Строительство фельдшерско-акушерского пункта в селе Арна Курмангазинского района Атырауской области (без наружных инженерных сетей)

Архитектурно-строительные решения

175.10 - АС

Альбом 2

Схема расположения вентканалов

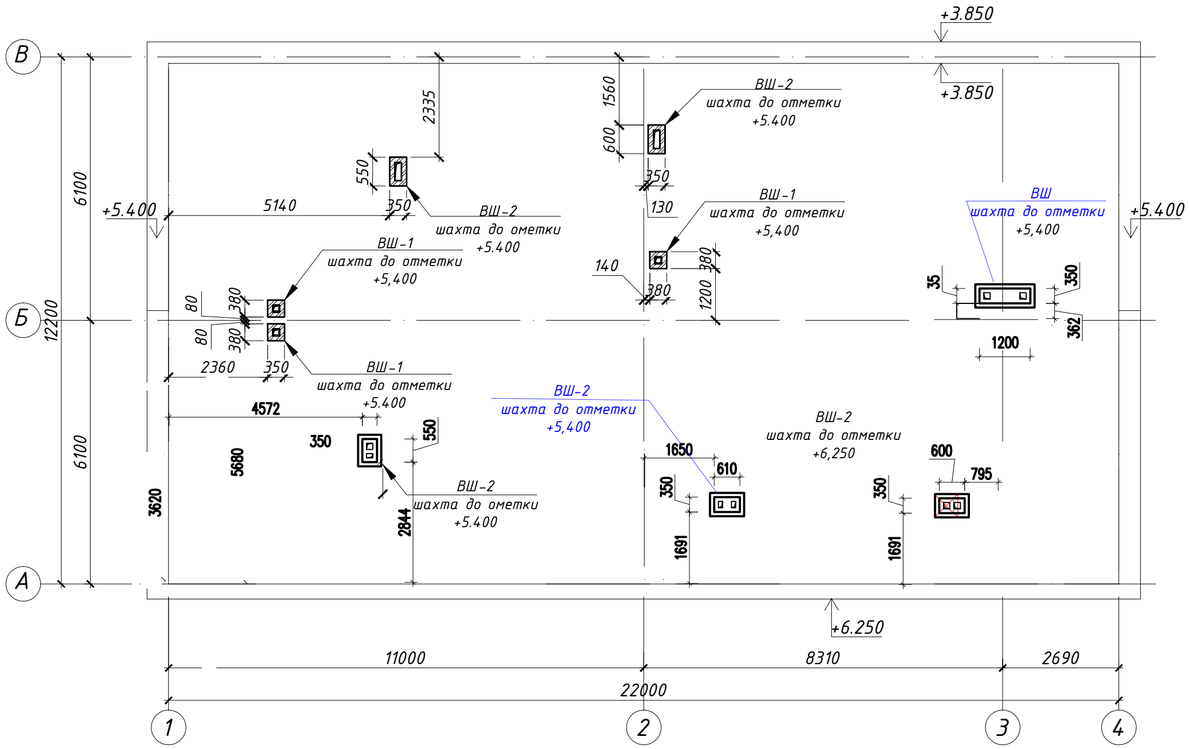
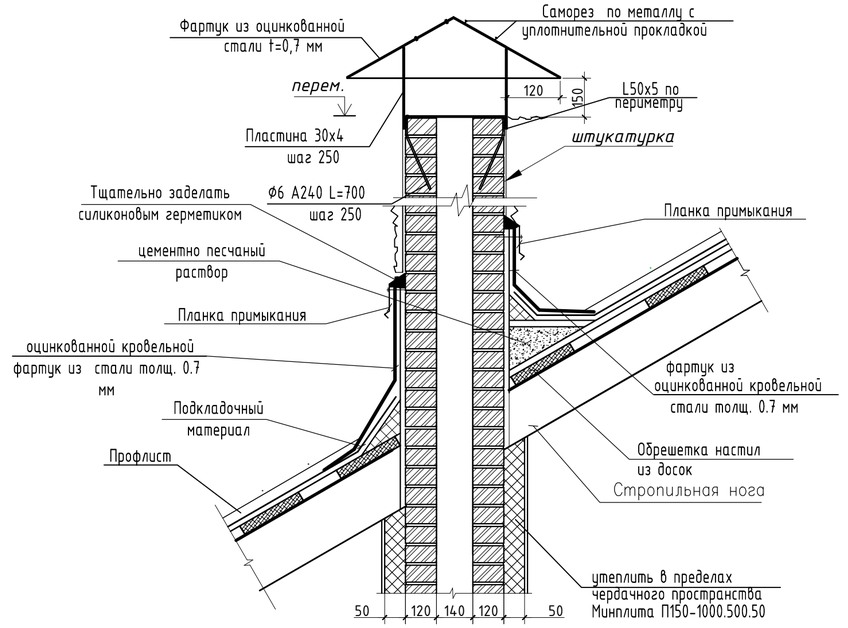
1. Перечень чертежей и общие примечания см. заглавный лист АС-1 и АС-2.
2. Утеплитель П150- 1.2 м3. 1.86
3. Декоративная штукатурка толщиной 15мм - 25.57 м2. 39.63

4. Оцинкованный лист толщиной полимерным покрытиям -0,7 мм цвет кровли -18.1 м2. 28.0
5. Уголок ∠50х5 - 9.6 м.п. -36.2 кг. 14.9 м.п. -56.1 кг.
6. Шахты выполнить из полнотелого керамического кирпича согласно КР-р-по 250х120х65/1НФ/100/2.0/50/ГОСТ 530-2012, на цементно-песчаном растворе марки М 75. Стены армировать через 4 ряда кладки по высоте сеткой из проволоки Ø4Bpl
Расход материала:
Керамический кирпич ГОСТ 530-2012, - 3.6 м^3. 5.6 16.43 60.0
Сетка Ø4Bpl ГОСТ6727-80 размером ячеек 50х50мм - 10.6 м^2= вес 38.70 кг.
Арматуры 12Ф А400 ГОСТ34028-2016 - 12 кг. 18.6

7. Арматуры 6Ф А240 ГОСТ34028-2016 - 5 кг. 7.7
8. Пластина 30х4 ГОСТ 103-2006, 22м.п. - 20,7 кг. 32.1
9. Отбортовка оцинкованный с полимерным покрытием лист толщиной шириной 580мм -0,7 мм - 18,7м^2. 20.0
